Oggetto: [ID_VIP:10961] Valutazione preliminare ai sensi dell'art. 6, comma 9 del Lgs.n.152/2006 relativa al progetto “Ripristino della capacità iniettiva pozzo esistente Gela 18 “. Proponente: Eni S.p.A.
Scheda tecnica.

Oggetto della richiesta di Valutazione preliminare

modifica proposta - pozzo Gela 18/A

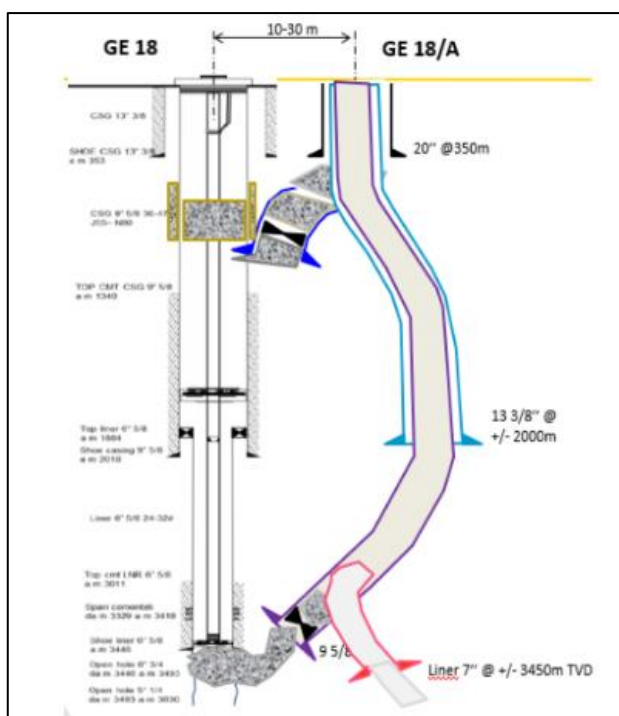
La modifica proposta prevede la realizzazione di un nuovo pozzo, Gela 18/A, da eseguire all'interno della postazione del pozzo Gela 18 esistente, ad una distanza compresa tra 10 e 30 mt.

La perforazione sarà eseguita tramite un impianto (rig) di potenza 2000 HP. La realizzazione del nuovo pozzo Gela 18/A, si configura come una deviazione dell'attuale pozzo Gela 18, e comporterà la chiusura mineraria del foro esistente attraverso l'esecuzione di 2 tappi. Infatti, per ripristinare le condizioni di sicurezza, il pozzo esistente sarà intercettato in due differenti quote, ove saranno realizzati i due tappi di cemento. Al fine di consentire il posizionamento dell'impianto di perforazione nell'area pozzo Gela 18 sarà necessario eseguire delle attività preliminari di adeguamento. Ciò comporterà la demolizione di parte dei basamenti in cemento esistenti, la realizzazione di una nuova cantina con relativa sottostruttura, la realizzazione di nuove vasche, con probabile demolizione di quelle esistenti, qualora interferenti con le nuove.

Da una valutazione complessiva, derivante dalla disamina della documentazione prodotta, emerge che la proposta progettuale di aggiornamento tecnico prevede di fatto una nuova configurazione impiantistica. Si specifica che la perforazione dell'attuale pozzo Gela 18 non è stata sottoposta a VIA, in quanto la Verifica di assoggettabilità a VIA, di cui al DM di esclusione n. 171/2018, è relativa esclusivamente all'aumento della capacità di iniezione dello stesso.

Inoltre, la perforazione del nuovo pozzo e la relativa dismissione di quello esistente, sebbene all'interno dell'area pertinenziale dell'attuale pozzo, avverrà in un'area compresa all'interno di una ZPS ed IBA. Pertanto, la cantierizzazione e l'esecuzione, in considerazione anche della portata delle modifiche proposte, richiedono una valutazione tecnico-specialistica da condursi con un livello di approfondimento superiore rispetto a quello tipico delle verifiche condotte nell'ambito di una procedura di Valutazione Preliminare, di cui all'art. 6, c.9 del D. Lgs. 152/2006, la quale si connota quale procedimento speditivo solidamente ancorato nelle valutazioni ambientali già effettuate.

Relativamente a quanto sopra esposto, in funzione degli aggiornamenti tecnici proposti, ritenendo di non poter escludere in modo certo la presenza di potenziali impatti significativi e negativi dovuti ad una nuova perforazione ed a modifiche del layout dell'impianto, per il principio di precauzione, si potrebbe ritenere che il progetto debba essere sottoposto a verifica di assoggettabilità a VIA, ai sensi dell'art. 19 del D. Lgs. 152/2006 e ss.mm.ii.
